**La Promenade des Bains : réaménagement du front de
mer entre Port Fréjus et Port Santa-Lucia**
Communes de Fréjus et Saint-Raphaël

Mémoire en réponse à l'avis de la MRAe

Ce mémoire constitue la réponse du maître d'ouvrage à l'avis délibéré de la Mission Régionale de l'Autorité
environnementale n°MRAe – 2023APPACA43/3465-3466 du 6 juillet 2023.

-  Surface des zones piétonnes et dédiées aux modes actifs.
Eaux pluviales captées par les surfaces désimperméabilisées
-  Surface désimperméabilisée
zones de plantation en pleine terre
-  Surface perméable existante conservée

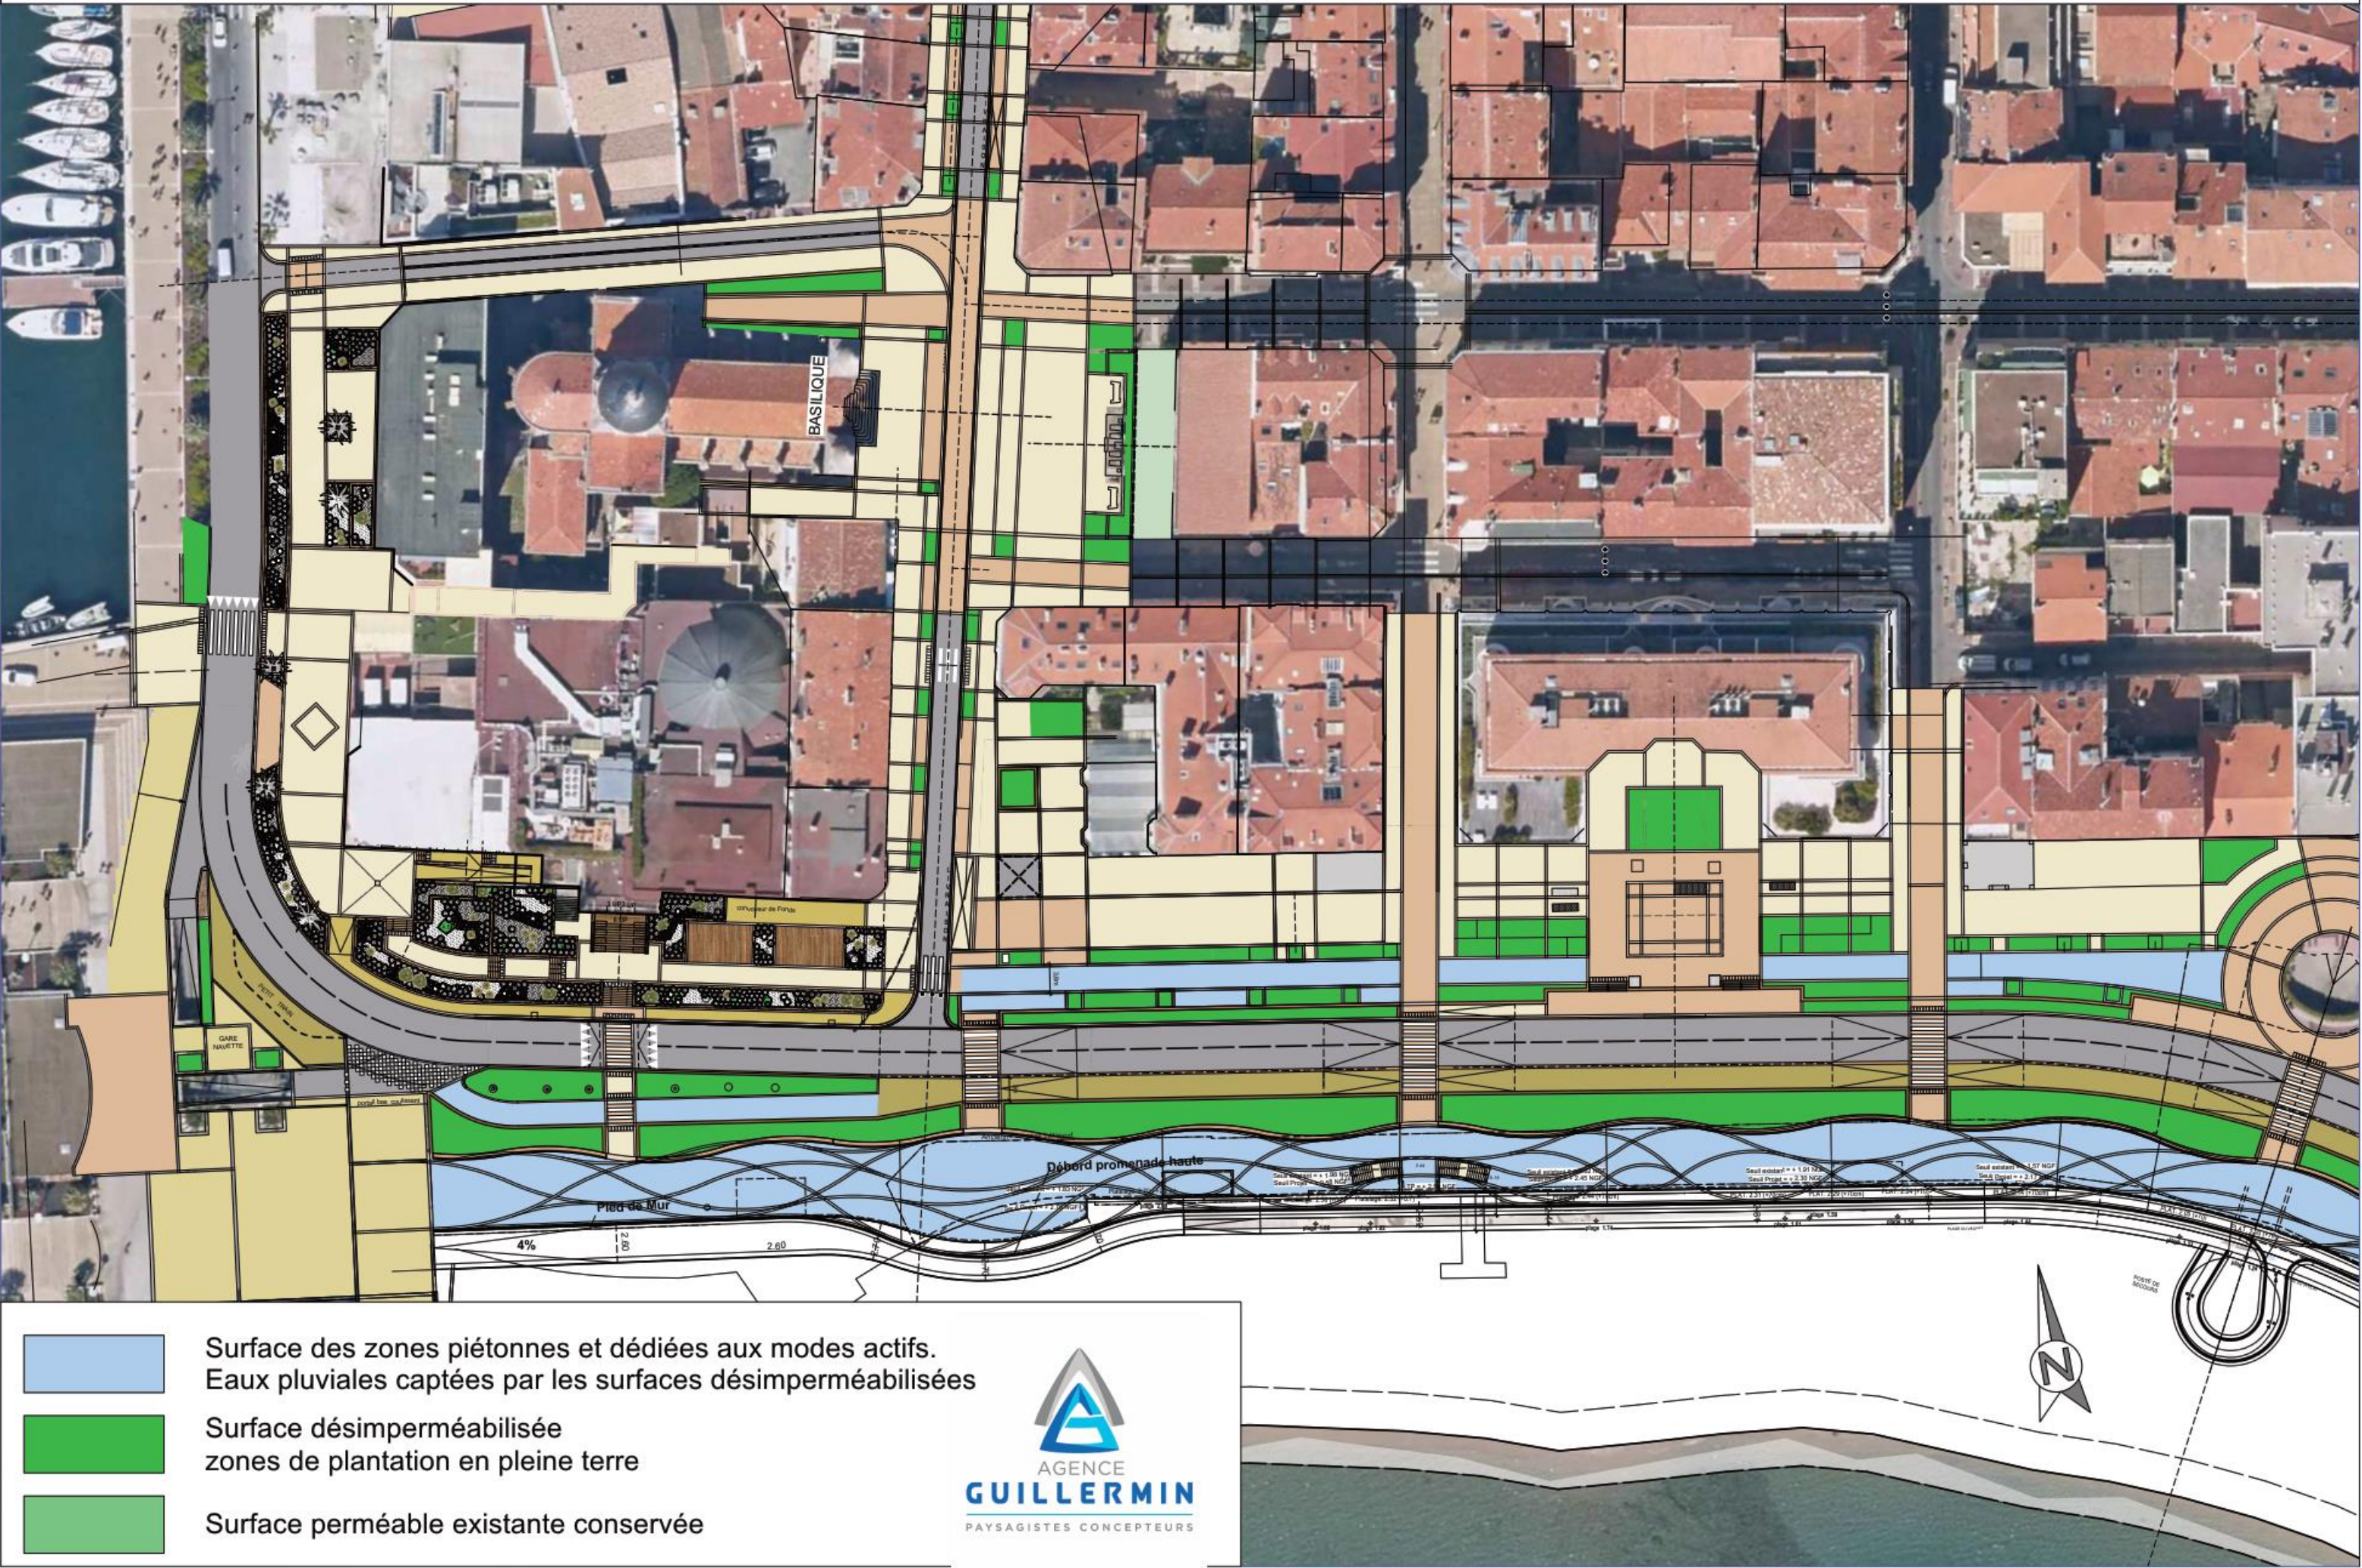
La MRAe considère que cette affirmation n’est pas objectivée dans la mesure où les secteurs de désimperméabilisation ne sont pas caractérisés (localisation et chiffrage détaillé à préciser) dans l’étude d’impact. De plus, le projet, sur la partie située à Saint-Raphaël, prévoit des aménagements fortement « bétonnés », en particulier au niveau de l’épi de Diana et sur le secteur du port de Santa Lucia.

Le plan en page suivante précise sur une coupe la localisation des zones de désimperméabilisation, en prenant l’exemple de Saint-Raphaël au droit de l’ouvrage du Veillat.

- 1/ Les surfaces actuellement minéralisées transformées soit en zone de plantation totalement désimperméabilisée et en pleine terre soit en zone de stationnement totalement perméable et permettant la réactivation du cycle de l’eau dans le sol profitant aux végétaux plutôt que de le diriger dans un réseau pluvial. Ces surfaces représentent 15% de la surface globale du projet.
- 2/ Les surfaces perméables par nécessité qui sont le support des modes doux de déplacement soit zone piétonne soit zone cyclable et navettes électrique qui permettent de diriger les eaux de pluies issues de ces surfaces non polluées par des hydrocarbures, vers les surfaces de jardinières plantées. Ces surfaces représentent 15% de la surface globale du projet ce qui permet de doubler la surface captée des eaux de pluies qui sont remises dans le cycle de l’eau du sol urbain.
